二説明資料

令和4年11月

2. ヒアリング結果(土壤、防災・減災対策関係)

○ 11/2に大阪に対しヒアリング(土壤、防災・減災対策関係)を実施。本日、確認状況(速報)を報告。

地盤沈下

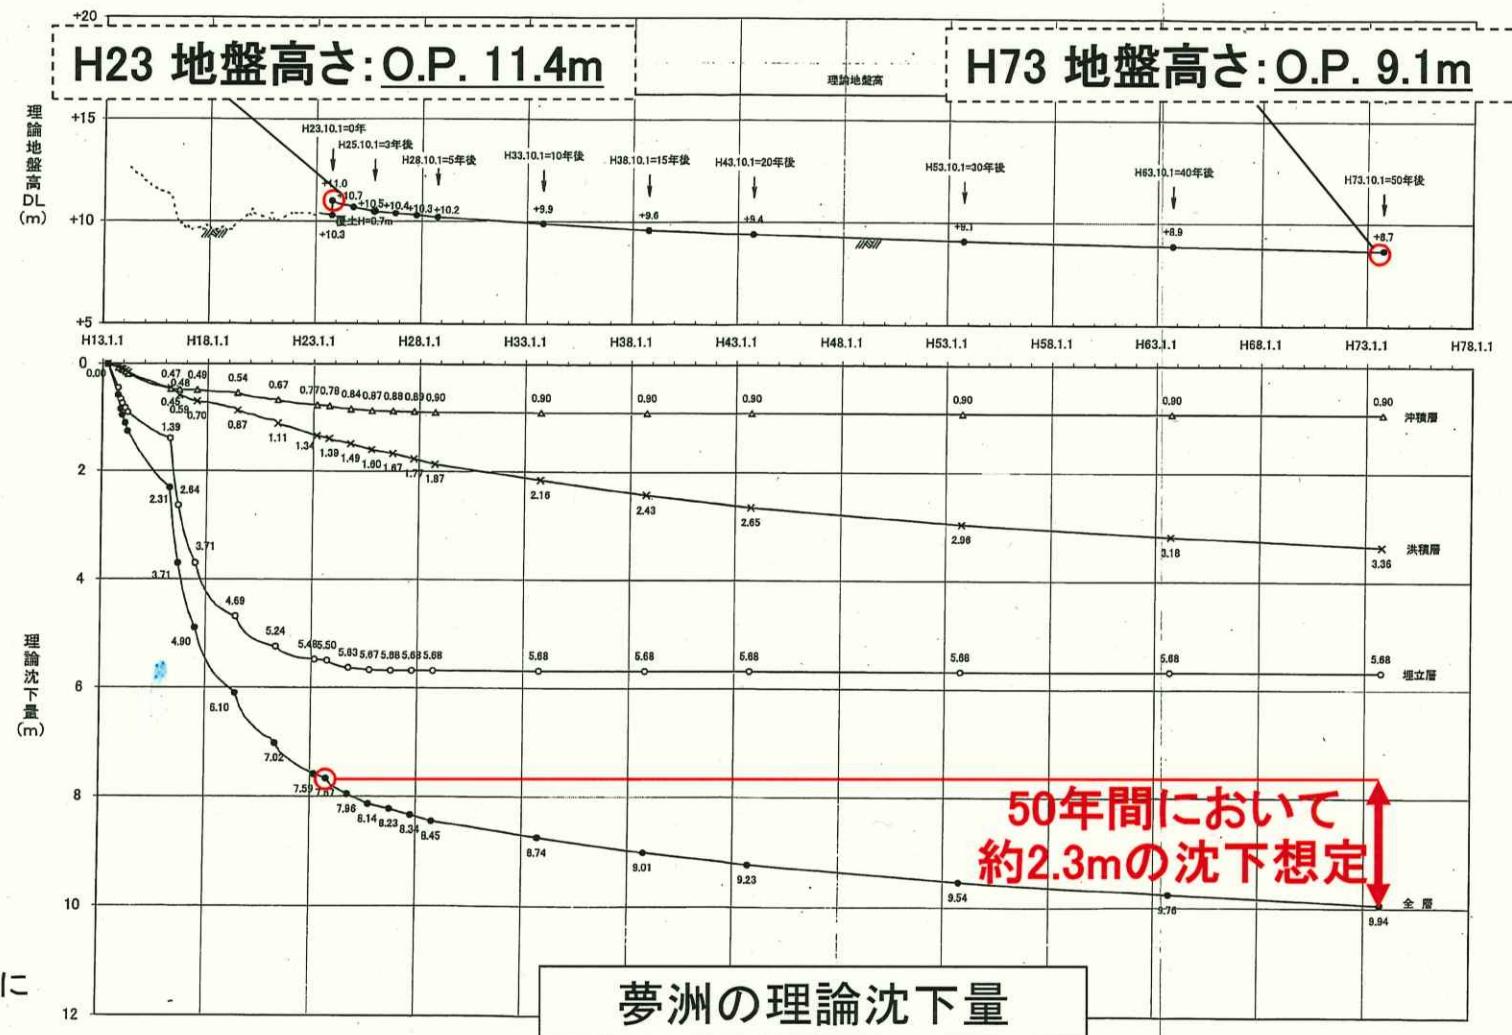
○使用する地盤沈下モデルにより地盤の理論沈下量は大きく変化する。どのようなモデル、地盤定数を用いているのかが示されなければ、理論沈下量の確からしさを判断することはできない。また、現況再現性の確認に際し使用した実測値の精度にも大きく左右される。(→申請者に対しモデルの詳細、実測値の提供を要請)

津波・高潮

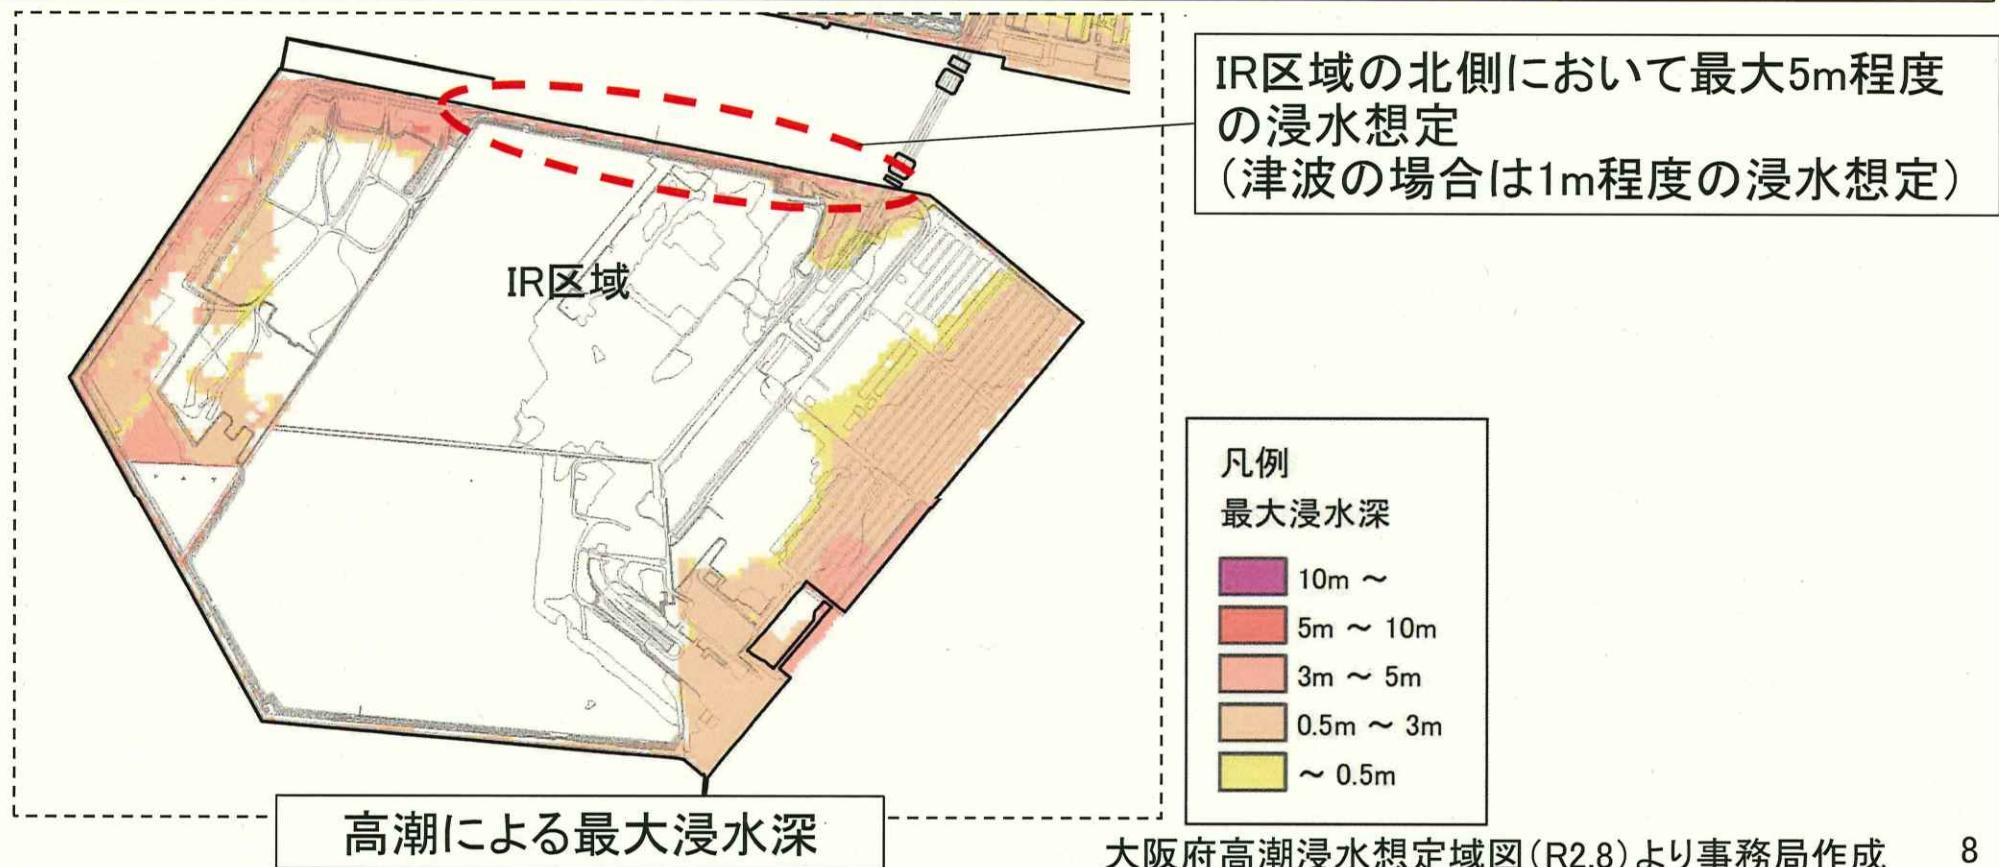
- 津波については、IR施設は十分な地盤高さを有している。
- 高潮については、大阪市の検討対象(伊勢湾台風クラスがH30台風21号の経路をたどる想定)は、必ずしも大阪IRにおいて想定される最大規模の台風ではないため、大阪府が公表する高潮ハザードマップとの関係を踏まえた説明が聞きたかったところ。
- なお、大阪府が公表する高潮ハザードマップでは、IR用地の北側の大部分が浸水する想定となっており、また、津波よりも浸水深が大きい想定となっている。この部分にクリティカルな施設(電源、食糧備蓄場所など)が造られることのないようにしなければならない。
⇒(大阪回答)浸水エリアにクリティカルな施設が造られる予定はない。

避難計画

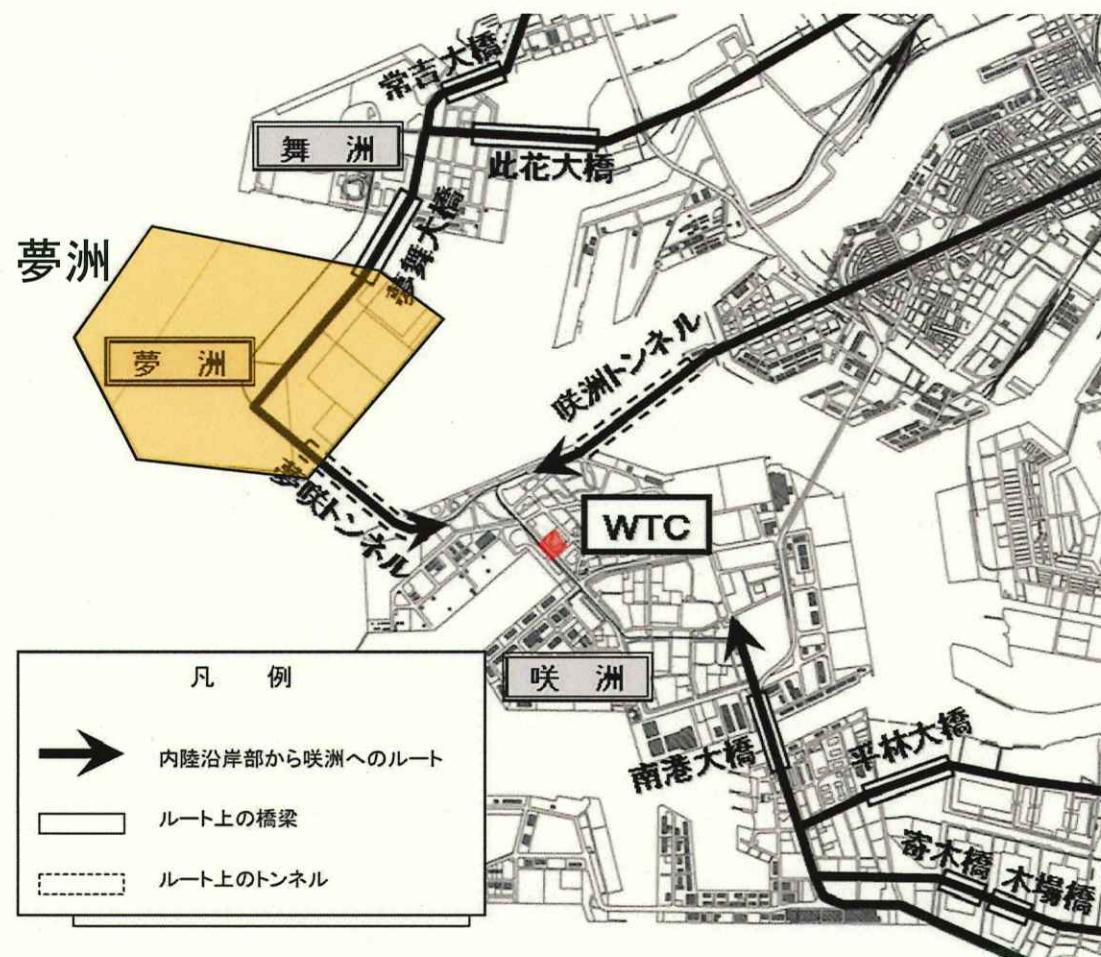
- 災害時に約35,000人が3日間以上滞在可能となる備蓄量を想定しているとのことだが、仮に夢洲の外へ避難させる必要が生じた場合に、避難ルートの交通容量に問題はないのか。
- 夢洲から大阪本土への避難に当たり、主要な橋については耐震強化されているとのことだが、橋以外の避難ルート上の障害発生を考慮した道路啓開プランの内容は。
- 災害の規模にも依るが、電源の復旧・自主電源の確保にどの程度の時間を要すると想定しているのか。

避難計画

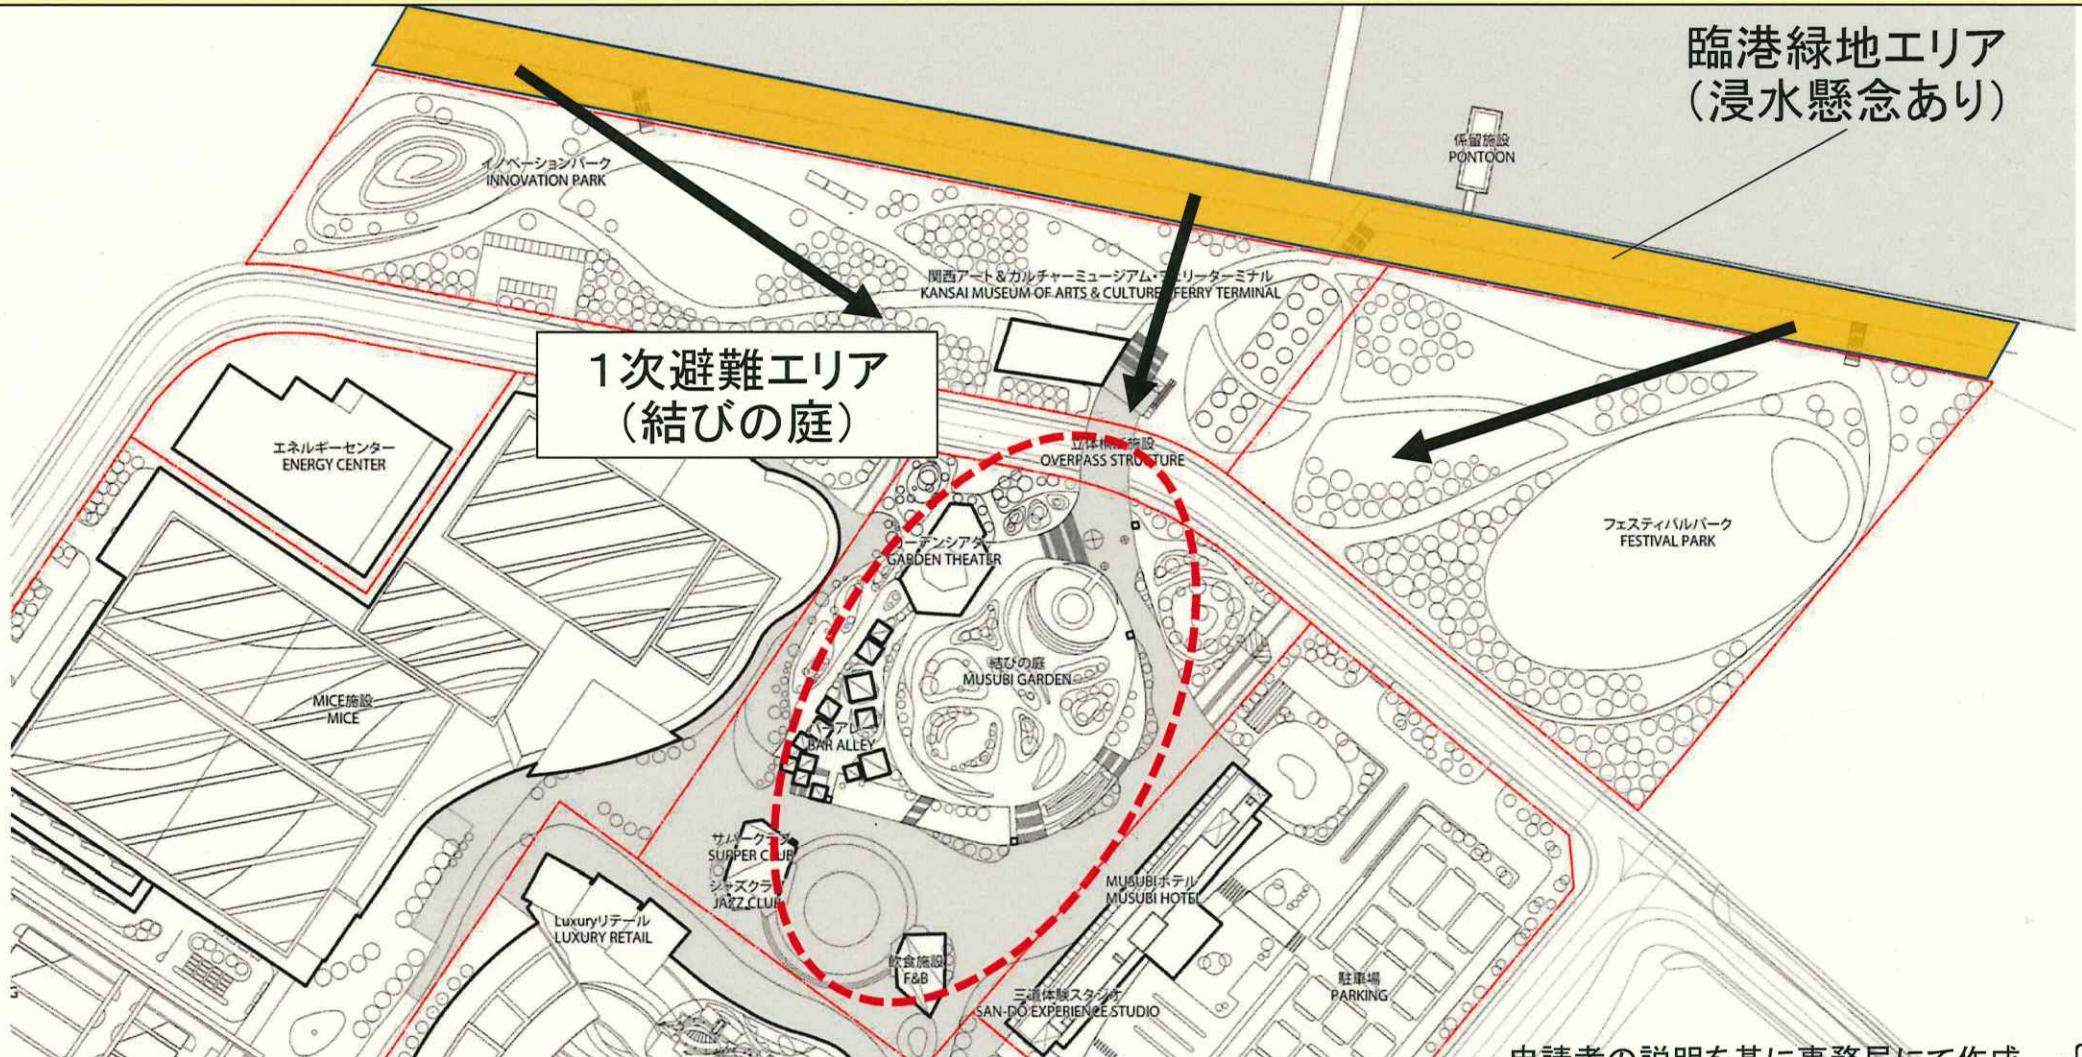
○浸水エリアに人が立ち入ることは想定されているのか。

○IR区域上、浸水が想定されるエリアはどの範囲となるのか、不明瞭。

⇒(大阪回答)人を集客する主要なIR施設については高台に位置している。一方で、水際に人が立ち入ることは想定される(船着き場を利用する際など)。
